改善箇所説明図

不具合発生箇所

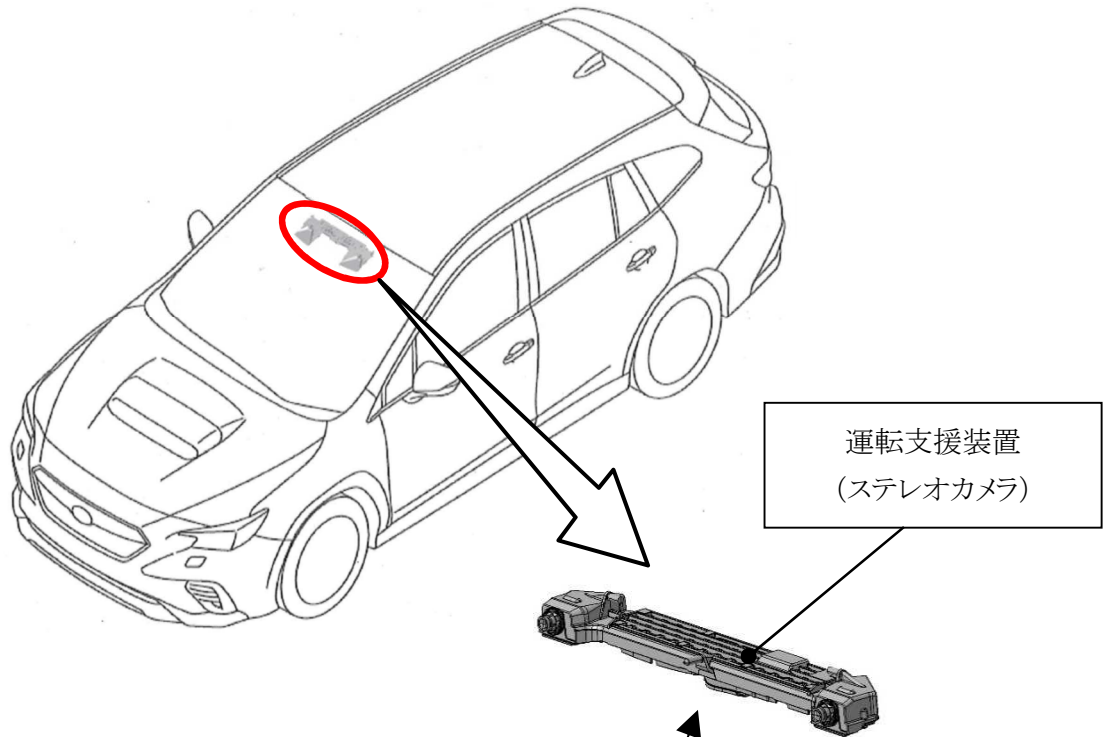
運転支援装置において、衝突被害軽減ブレーキの制御プログラムが不適切なため、カーブ路にあるガイドポストや対向車の進行方向等を正しく認識できず、システムが衝突対象として過敏に反応することがある。そのため、意図しないところで障害物との接近を知らせる警報音が鳴り、衝突被害軽減ブレーキが作動するおそれがある。

全車両、運転支援装置の制御プログラムを書き換える。

打刻車台番号の1桁目の『下』に黄色ペイントを塗布する。
